**Forum mondial de l'harmonisation
des Règlements concernant les véhicules**

Règlement ONU n° 94 (Collision frontale)

**Proposition de série 04 d'amendements au Règlement
ONU n° 94 (Collision frontale)****Communication des experts du Japon et de la Commission européenne
au nom de l'équipe spéciale***

Figure 3
Doigt d'épreuve articulé
Calibre d'accessibilité
(dimensions en mm)

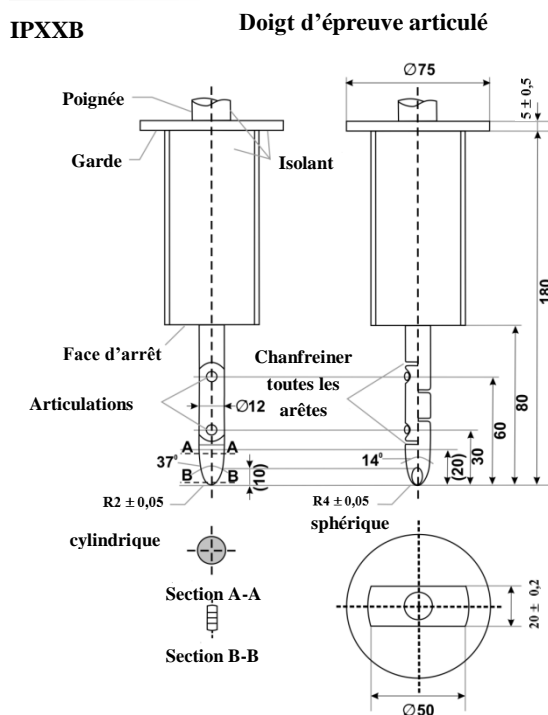
Placer le doigt d'épreuve articulé, décrit à la figure ~~3-1 de l'appendice 1~~, dans tous les interstices ou les ouvertures de la protection physique, avec une force de $10\text{ N} \pm 10\%$, aux fins de l'évaluation de la sûreté électrique. Si le doigt entre partiellement ou entièrement dans la protection physique, le placer dans toutes les positions indiquées ci-dessous.

Figure 4

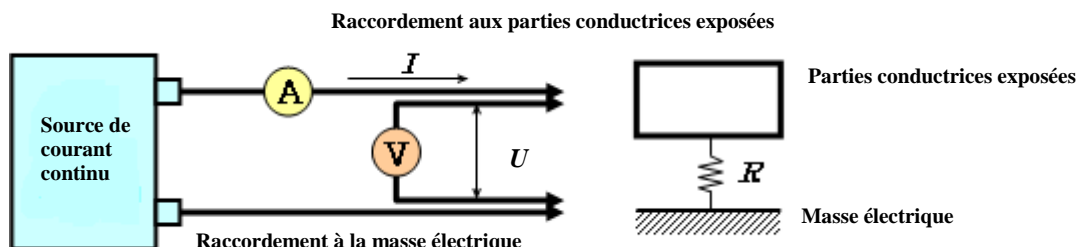
4.1 Méthode d'essai pour la mesure de la résistance électrique

- i) Mégohmmètre : mesure du courant : au moins 0,2 A ;
 - ii) Résolution : 0,01 Ω ou moins ;
 - iii) La résistance R doit être inférieure à 0,1 Ω ;
- b) Méthode d'essai utilisant une source de courant continu, un voltmètre et un ampèremètre

La résistance R doit être inférieure à 0,1 Ω .

Figure 5
Mesure de U_1'

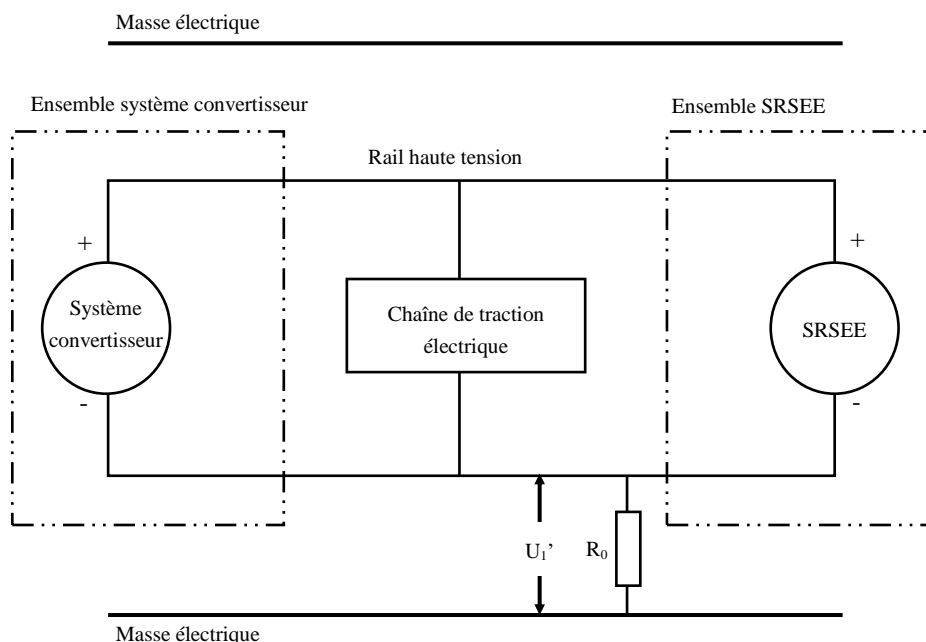
Si U_1 est égale ou supérieure à U_2 , une résistance normalisée connue (R_0) est insérée entre le pôle négatif du rail haute tension et la masse électrique. La résistance R_0 étant en place, la tension (U_1') entre le pôle négatif du rail haute tension et la masse électrique est mesurée (voir fig. 5).

$$R_i = R_0 * U_b * (1/U_1' - 1/U_1)$$

Figure 6
Mesure de U_2'

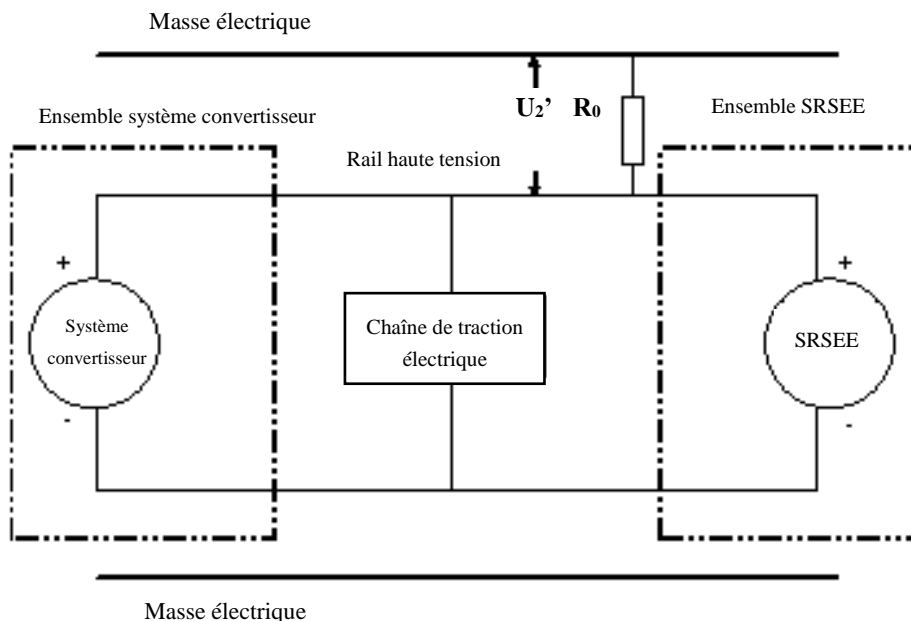
Si U_2 est supérieure à U_1 , on insère une résistance normalisée connue (R_0) entre le pôle positif du rail haute tension et la masse électrique. La résistance R_0 étant en place, la tension (U_2') entre le pôle positif du rail haute tension et la masse électrique est mesurée (voir fig. 6 ci-dessous). L'isolement électrique (R_i) est calculé conformément à la formule ci-après :

$$R_i = R_0 * U_b * (1/U_2' - 1/U_2)$$
